令和4年11月1日 ヒアリング

添付資料1

京都大学複合原子力科学研究所

変更の内容（添付書類六以外）

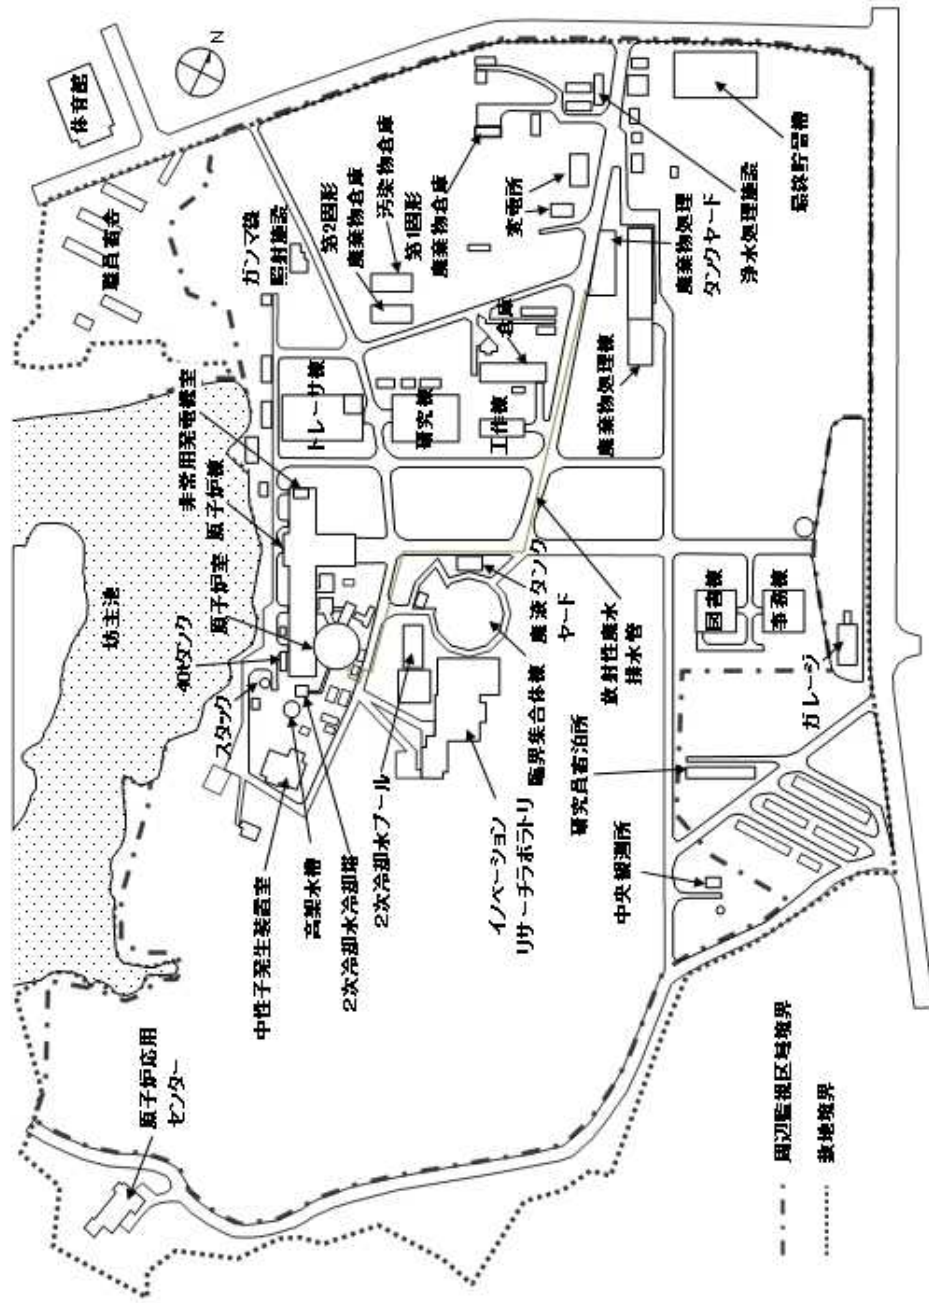
について、以下のとおり「(1)耐震構造」の(V)の記述を変更するとともに、第1図を変更し、第5図を追加する。なお、下線部は変更箇所を示す。

(v) 基準地震動 S_s は、敷地ごとに震源を特定して策定する地震動及び震源を特定せず策定する地震動について、敷地の解放基盤表面における水平方向及び鉛直方向の地震動として策定する。解放基盤表面は、地盤調査等の結果から、0.7km/s以上のS波速度（約1.6km/s）を持つ堅固な岩盤（花崗岩）が十分な拡がりを持っていることが確認されているGL-181mとする。策定した基準地震動 S_s ($S_s-1 \sim S_s-10$)の応答スペクトルを第1図に、時刻歴波形を第2図～第5図に示す。(第1図、第5図 省略)

第 5-1 図 原子力関係組織図

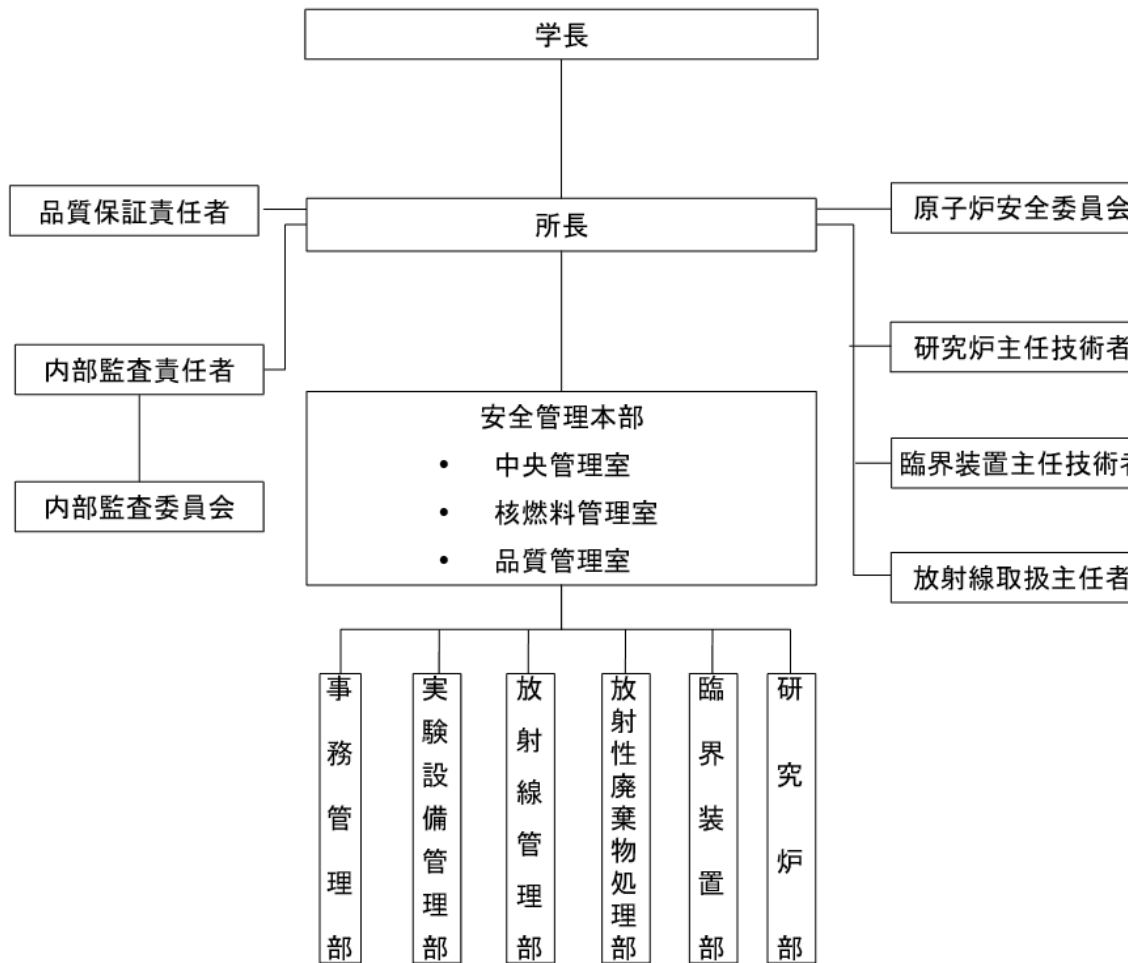
原子力関係組織図を第5-1図に示す。これらの組織は定められた業務所掌に基づき明確な役割分担の下で複合原子力科学研究所の原子炉施設の設計及び運転等に係る業務を行っている。

本変更に係る設計及び工事に関する主な業務は、安全管理本部（中央管理室、核燃料管理室、品質管理室）、施設管理5部（研究炉部、臨界装置部、放射線管理部、放射性廃棄物処理部、実験設備管理部）及び事務管理部において実施する。安全管理本部及び事務管理部が設計方針の策定に係る業務を、施設管理5部が設計及び仕様の策定に係る業務並びに現地工事管理等を実施する。また、本変更に係る品質管理活動の総括業務を品質管理室が実施する。
